POLITECNICO DI TORINO

Torino, 15 marzo 2018

OGGETTO: RELAZIONE DI CONGRUITA' RELATIVA ALLA VARIANTE STRUTTURALE AL P.R.G.C. DEL COMUNE DI CHIUSA DI SAN MICHELE.

Figura 1: Posizione delle aree di interesse per ciò che concerne il contesto acustico

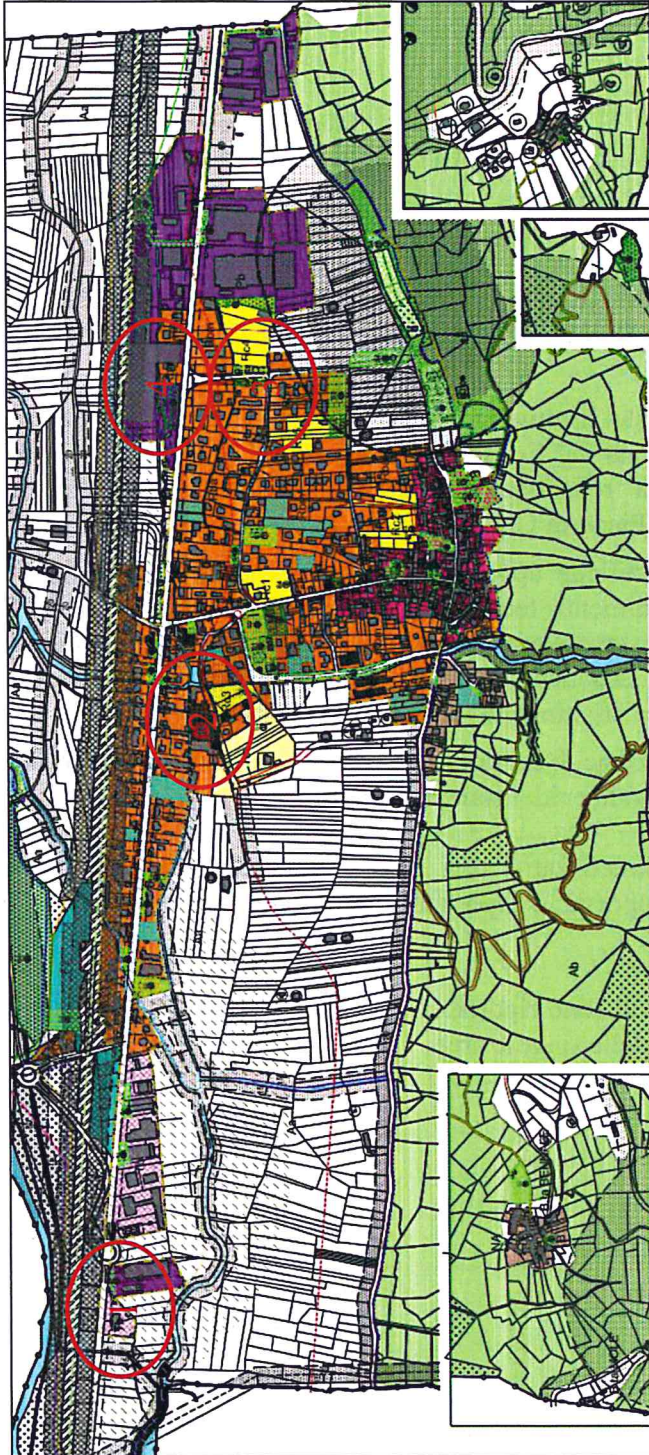
Le aree che, nella variazione di destinazione d'uso, hanno presentato motivo di specifico approfondimento sono state evidenziate nella figura 1.

Figura 2: Variazioni destinazione d'uso area 1

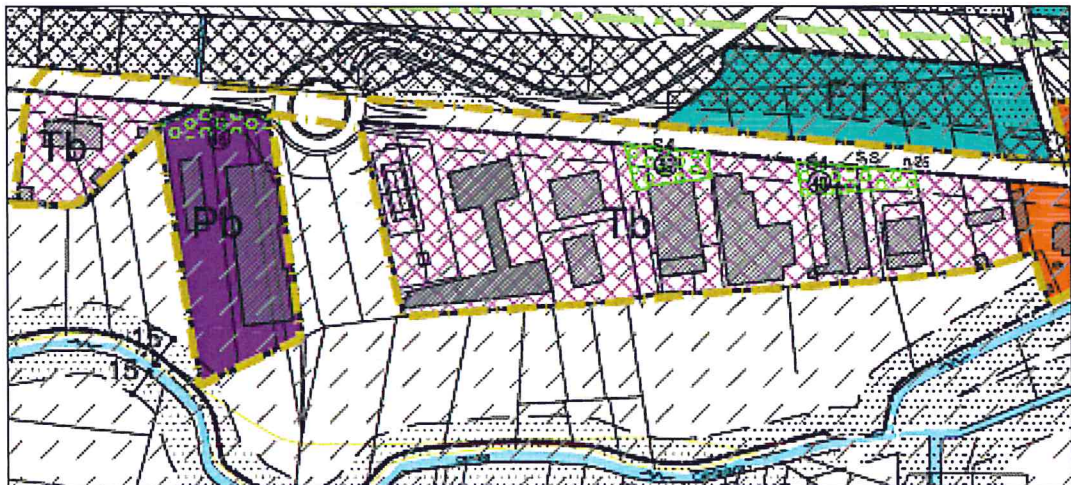
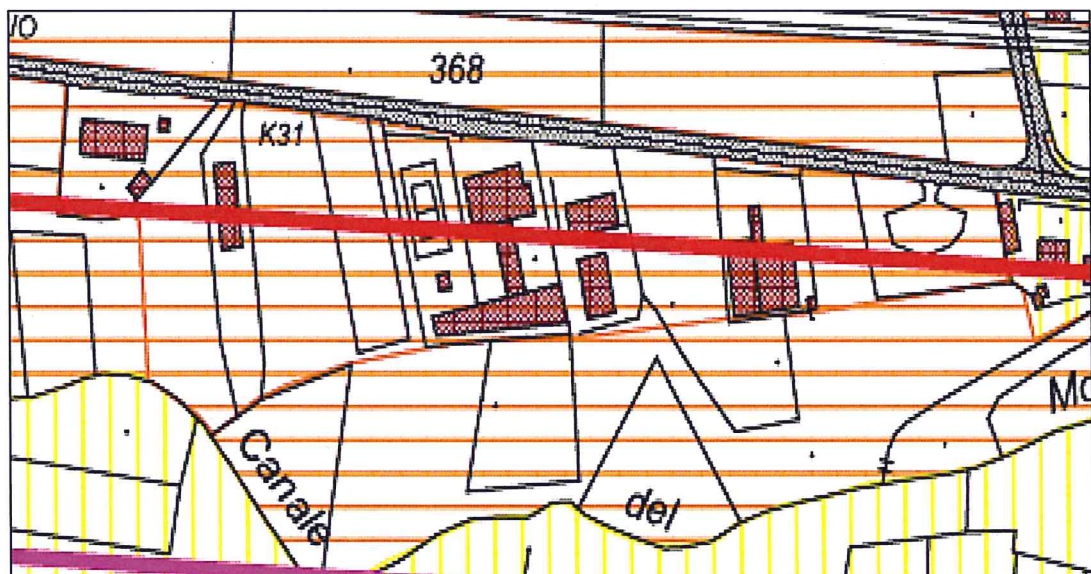
L'area artigianale - commerciale preesistente, D₃, è stata adesso definita come area produttiva esistente Pb (Fig. 2).

Non c'è interferenza con aree residenziali - abitative o comunque ricettori critici e nella parte frontale dell'area prevale l'impatto acustico della Strada Statale SS25 rispetto a quello delle sorgenti circostanti.

Tale variazione è congrua con la classificazione acustica preesistente (Fig. 3).

Figura 4: Variazioni destinazione d'uso area 2

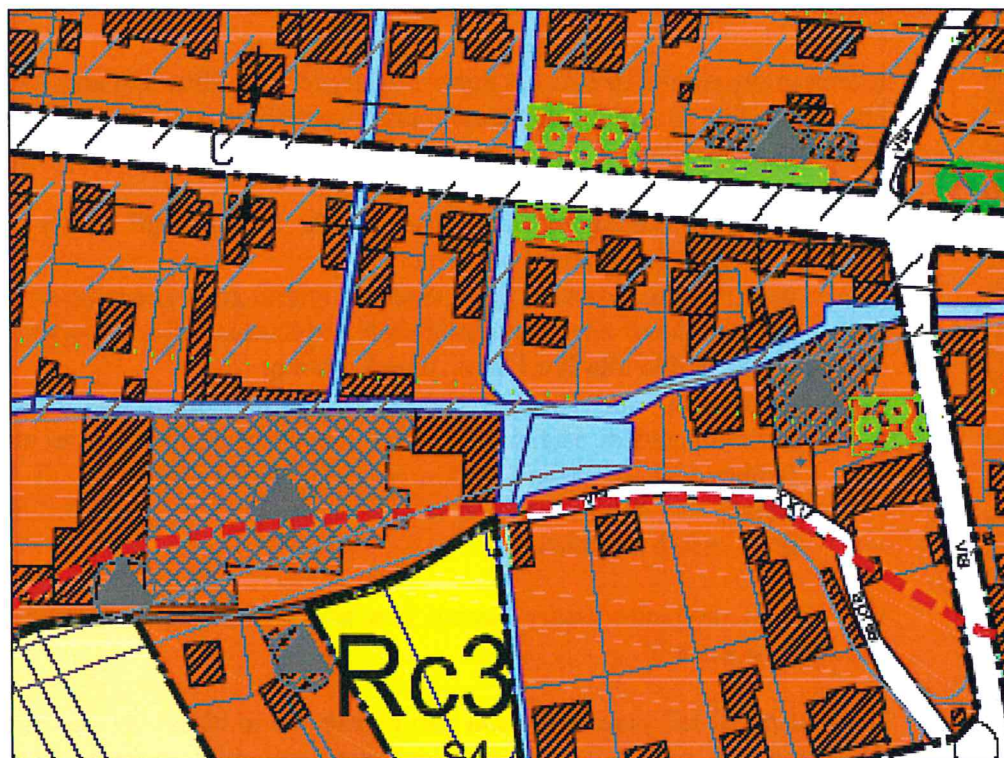
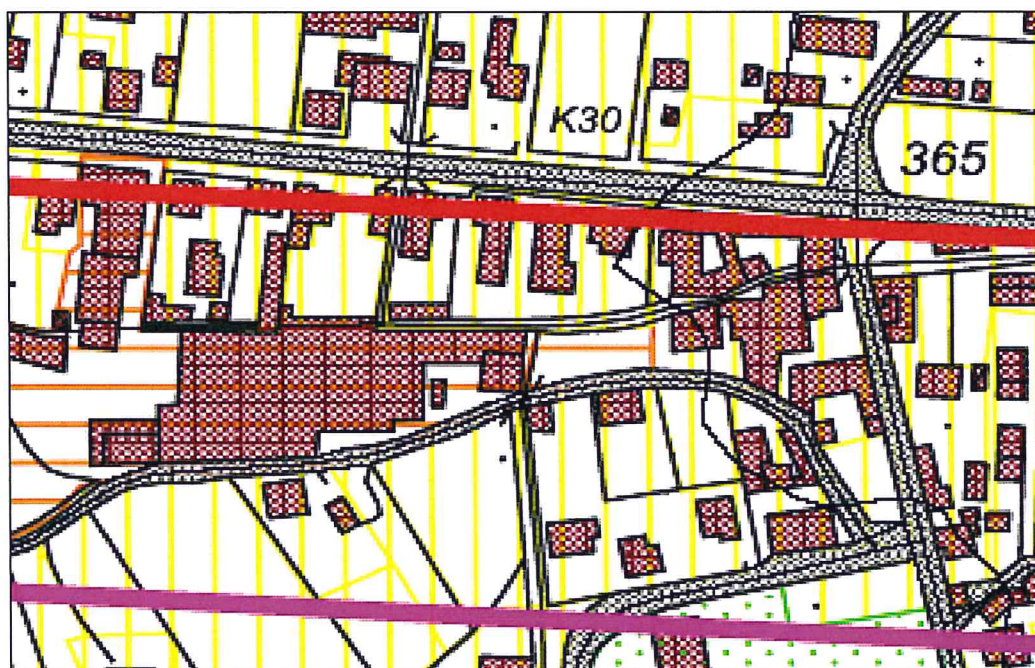
L'area in prossimità di Rc3, da zona industriale D₂ è diventata attività produttiva in zona impropria (Fig. 4). Anche due aree in prossimità di questa, rispettivamente a nord e a sud della Strada Statale SS25, sono rientrate in questa classificazione.

Nel rispetto di tali vincoli la zona può permanere in classe 3 (Fig. 5) o, in un eventuale rifacimento di piano di classificazione acustica, migliorarsi in classe 2 residenziale previo studio di clima acustico.

Per questo la variante per l'area 2 è congrua al P.C.A. vigente.

Figura 6: Variazioni destinazione d'uso area 4

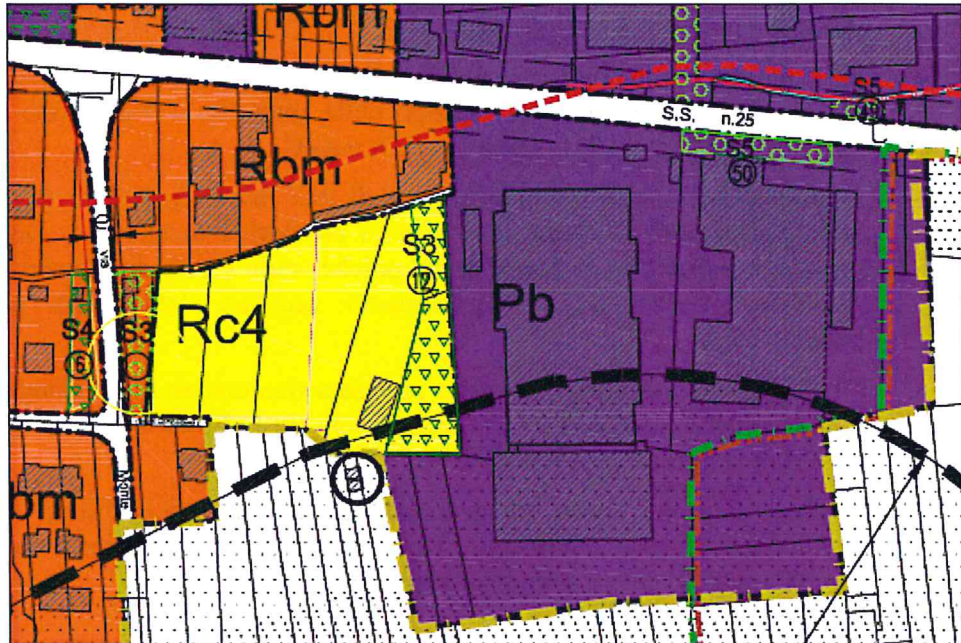
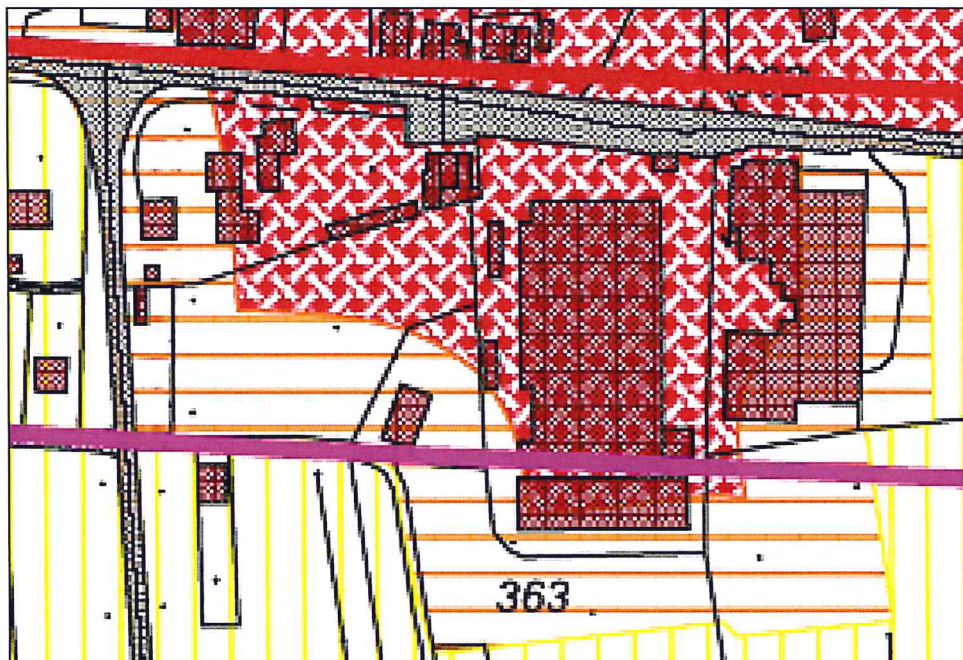
Anche l'area che prima era destinata a nuovi impianti edilizi, C_{n1} , è diventata area residenziale di completamento, Rc4, mentre l'area compresa tra essa e via Monte Pirchiriano è diventata area residenziale Rbm (Fig.6).

Questa modifica, dando atto dell'attuale condizione residenziale della zona, permette di adeguarsi anche formalmente alle classi 'residenziali' 2 e 3 presenti (Fig. 7) apportando una miglioria al P.R.G.C. rispetto al P.C.A. vigente.

Si suggerisce, nell'adeguamento del P.C.A. a variante P.R.G.C. approvata, di estendere la parte in classe 3 sino al confine con Pb e lungo tutto il limite tra esso e Rc4.

Figura 8: Variazioni destinazione d'uso area 5

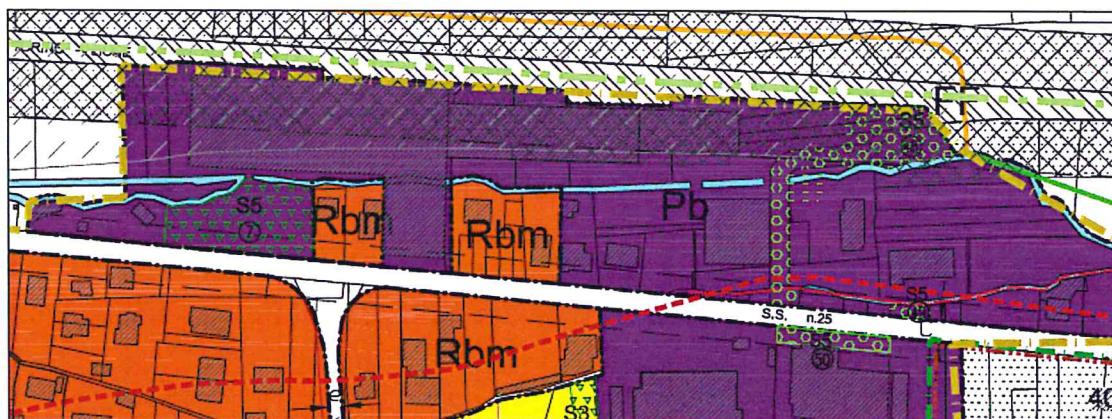
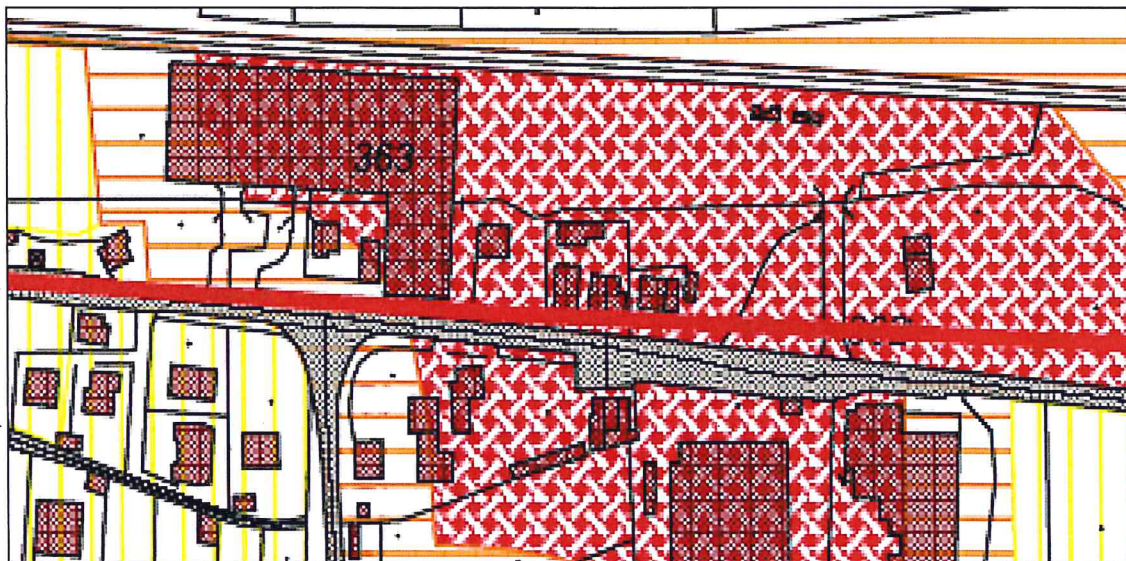
L'area a nord dell'incrocio tra la SS25 e via Monte Pirchiriano classificata precedentemente come zona industriale D_{1b}, oltre ad essere stata allargata verso ovest, comprende adesso due zone residenziali Rbm (Fig. 8).

Per ciò che concerne l'area più ad est, tenuto conto della sua dimensione ridotta, si prende atto della miglioria dal punto di vista formale della destinazione d'uso, ma si reputa congruente la classe 4 vigente nella quale è inserita (Fig. 9) poiché si tratta di edifici circondati da un contesto produttivo.

Diversa situazione si rileva per l'area Rbm più ad ovest: la variante del PRGC riconosce correttamente la presenza di edifici residenziali, che risultano ad ovest ed a nord confinanti con l'area Pb, ma limitrofi ad est e a sud con aree a servizi e residenziali consolidate.

Per tale zona quindi, la variante proposta nel P.R.G.C. rispetto al P.C.A. vigente risulta congrua la classe 3 esistente.

Nel complesso tutte le varianti all'area 4 proposte nella variante strutturale del PRGC presentano congruità con il PCA vigente.
